Gmina Kunów

Znak sprawy: ZP.I.271.17.2022

Dotyczy: postępowania o udzielenie zamówienia publicznego znak: ZP.I.271.17.2022 w trybie podstawowym bez negocjacji pod nazwą: „Budowa skateparku, siłowni zewnętrznej oraz placu zabaw przy ul. Laski w Kunowie” (Numer ogłoszenia w Biuletynie Zamówień Publicznych: 2022/BZP 00228044/01 z dnia 2022-06-28).

Wyjaśnienie numer II treści Specyfikacji Warunków Zamówienia

Rys. 1 Wizualizacja poglądowa zestawu sprawnościowego

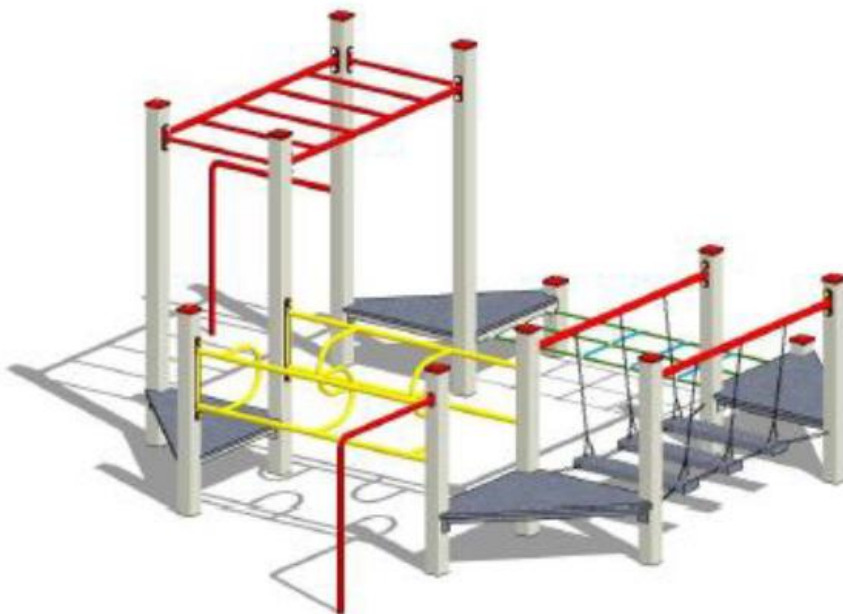
Zamawiający w SWZ pkt. 3 ppkt. 5) Opis urządzeń placu zabaw zawarł ogólne wymagania oraz funkcjonalność zestawu sprawnościowego. W związku z tym, że Wykonawcy trudno określić jakie urządzenie spełni wymagania Zamawiającego, a może zaoferować bardzo różnorodne urządzenia sprawnościowe prosimy o informację czy Zamawiający zaakceptuje zestaw sprawnościowy posiadający następujące elementy:

- Podesty trójkątne
- Pomost slalom
- Pomost stopnie ruchome

- Pomost linowy
 - Drabinka pozioma
 - Drążki do przewrotów
- oraz o poglądowej wizualizacji przedstawionej na poniższej fotografii.

Zamawiający zaakceptuje przedstawiony zestaw sprawnościowy, pod warunkiem że jego wymiary będą zgodne ze wskazanymi w Specyfikacji Warunków Zamówienia z dnia 28 czerwca 2022 roku (rozdział IV Opis przedmiotu zamówienia punkt 3 podpunkt 5).

Rys. 2 Wizualizacja poglądowa zestawu sprawnościowego

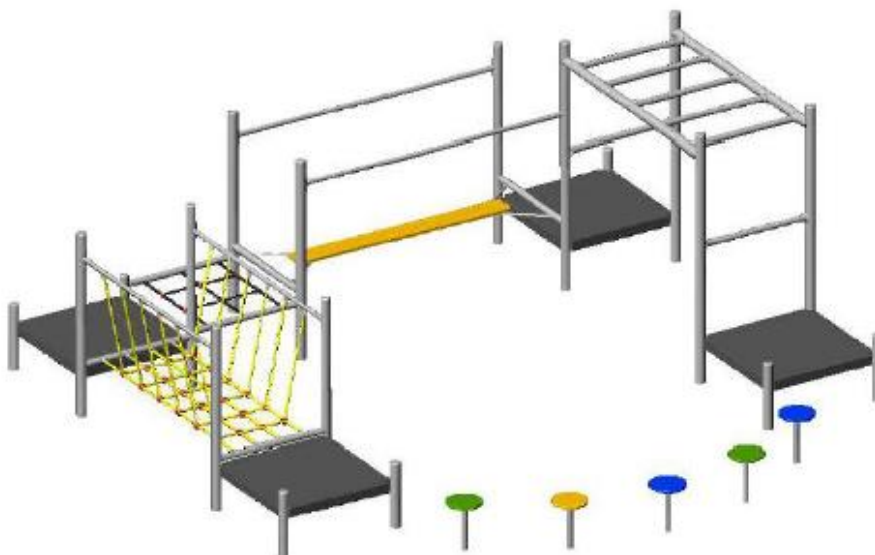
Zamawiający w SWZ pkt. 3 ppkt. 5) Opis urządzeń placu zabaw zawarł ogólne wymagania oraz funkcjonalność zestawu sprawnościowego. W związku z tym, że Wykonawcy trudno określić jakie urządzenie spełni wymagania Zamawiającego, a może zaoferować bardzo różnorodne urządzenia sprawnościowe prosimy o informację czy Zamawiający zaakceptuje zestaw sprawnościowy posiadający następujące elementy:

- Podesty
- Pomost z belką
- Równoważnia
- Przejście grzybki
- Pomost linowy

- Drabinka pozioma
 - Przejście linowe
- oraz o poglądowej wizualizacji przedstawionej na poniższej fotografii.

Zamawiający zaakceptuje przedstawiony zestaw sprawnościowy, pod warunkiem że jego wymiary będą zgodne ze wskazanymi w Specyfikacji Warunków Zamówienia z dnia 28 czerwca 2022 roku (rozdział IV Opis przedmiotu zamówienia punkt 3 podpunkt 5).
